株式会社 栄信

さて、このたびモジュールの厚み 30mm の対応に伴い、一部部材の仕様変更をさせていただく事といたしました。詳細は下記となります。

仕様変更資料

【新旧比較図】
アース金具付E01中間固定金具
株式会社 栄信

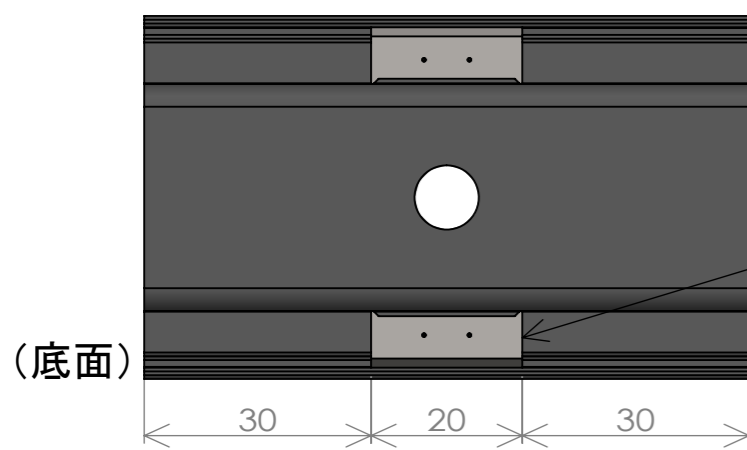
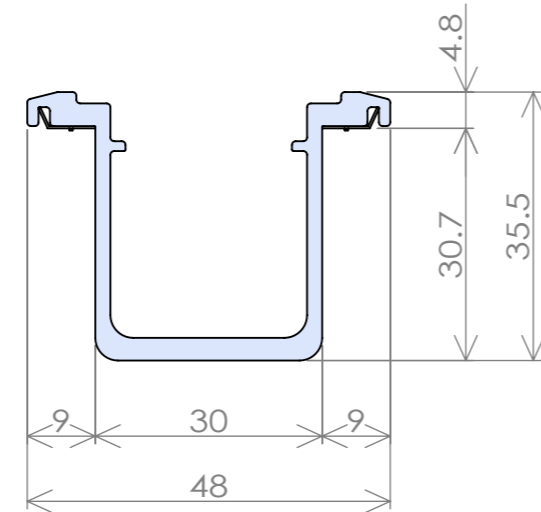
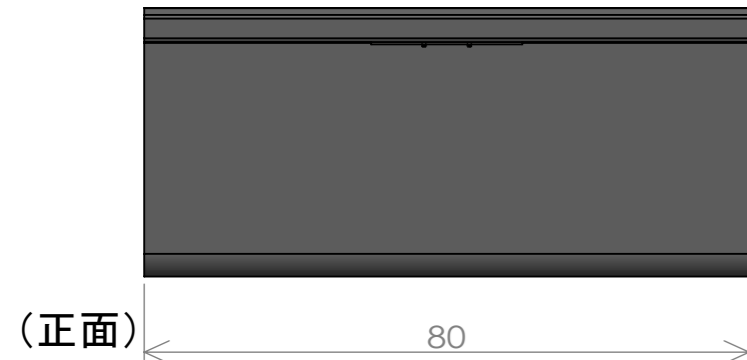
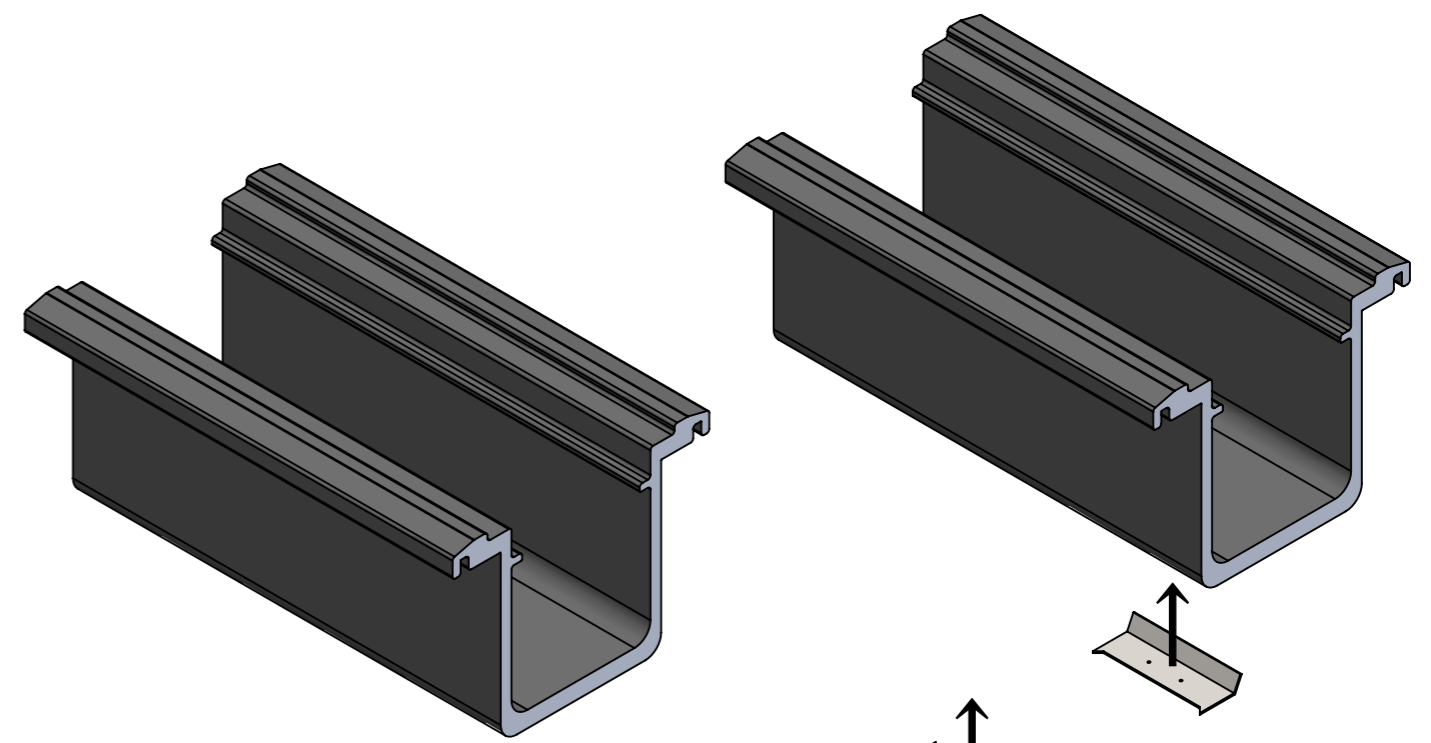
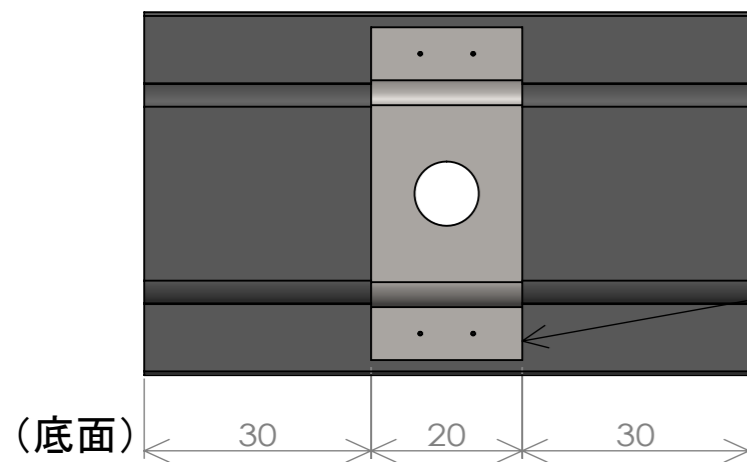
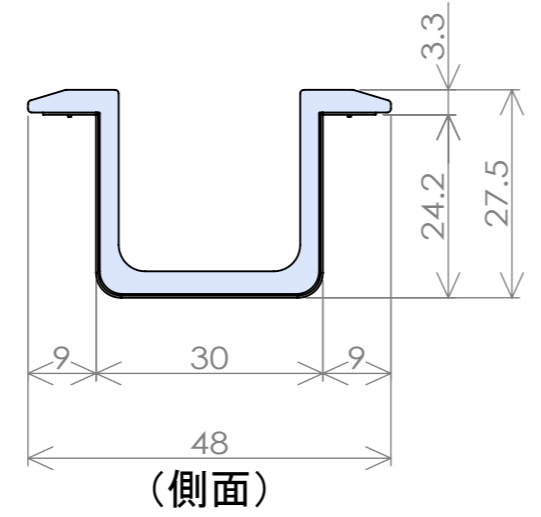
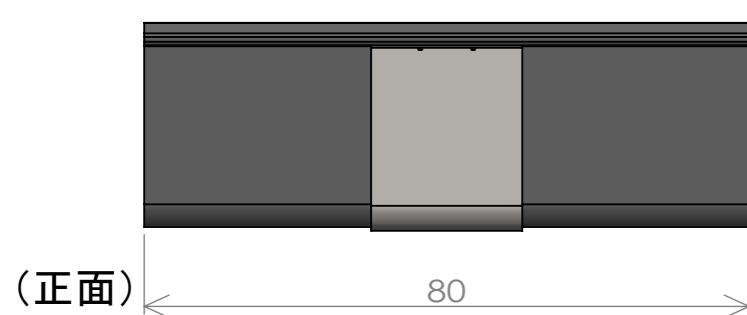
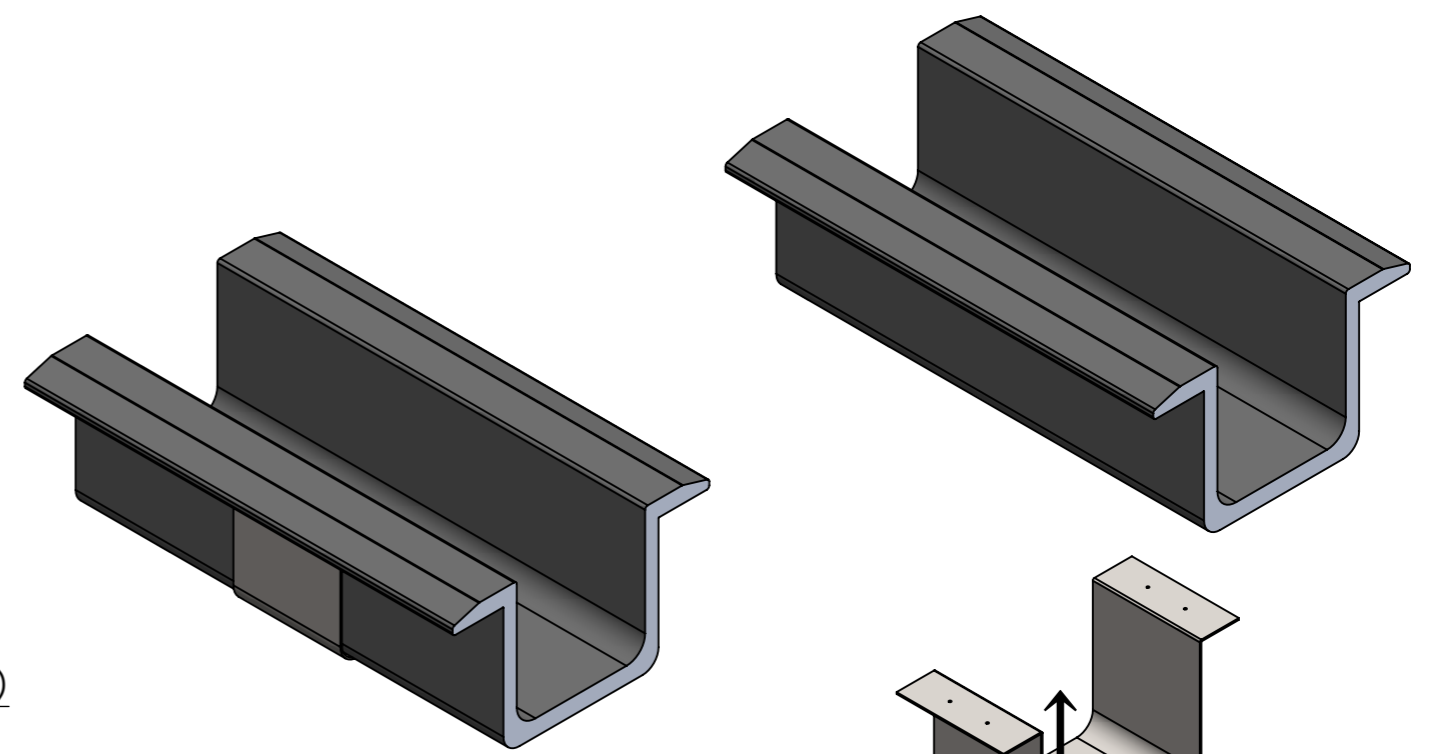
- ・中間固定金具サイズ変更。
- ・新商品追加とセット内容と型番の変更。

変更前				変更後		
モジュールの厚み							30mm	商品名	ワンカチ 中間固定金具セット (30～36mm)
	32mm	商品名	ワンカチ 中間固定金具セット (32～41mm)	36mm	型番	ESRLM01B			
				41mm	型番	ESRLM01A			
	42mm	商品名	ワンカチ 中間固定金具セット (42～50mm)				46mm	型番	ESRLM02B
				50mm	型番	ESRLM02A	47mm	商品名	ワンカチ 中間固定金具セット (47～50mm)
	50mm	型番	ESRLM03B

変更前				変更後		
モジュールの厚み							30mm	商品名	サンロックGrip 中間固定金具セット (30～36mm用)
	32mm	商品名	サンロックGrip 中間固定金具セット (32～41mm)	36mm	型番	ESGM01B			
				41mm	型番	ESGM01A			
	42mm	商品名	サンロックGrip 中間固定金具セット (42～50mm)				46mm	型番	ESGM02B
				50mm	型番	ESGM02A	47mm	商品名	サンロックGrip 中間固定金具セット (47～50mm用)
	50mm	型番	ESGM03B

変更前				変更後		
モジュールの厚み							30mm	商品名	(ラックレス仕様)瓦棒1型 中間(30～36mm用)
	32mm	商品名	(ラックレス仕様)瓦棒1型 中間セット(32～41mm)	36mm	型番	EKBM01B			
				41mm	型番	EKBM01B			
	42mm	商品名	(ラックレス仕様)瓦棒1型 中間セット(42～50mm)				46mm	型番	EKBM02B
				50mm	型番	EKBM02B	47mm	商品名	(ラックレス仕様)瓦棒1型 中間(47～50mm用)
	50mm	型番	EKBM03B
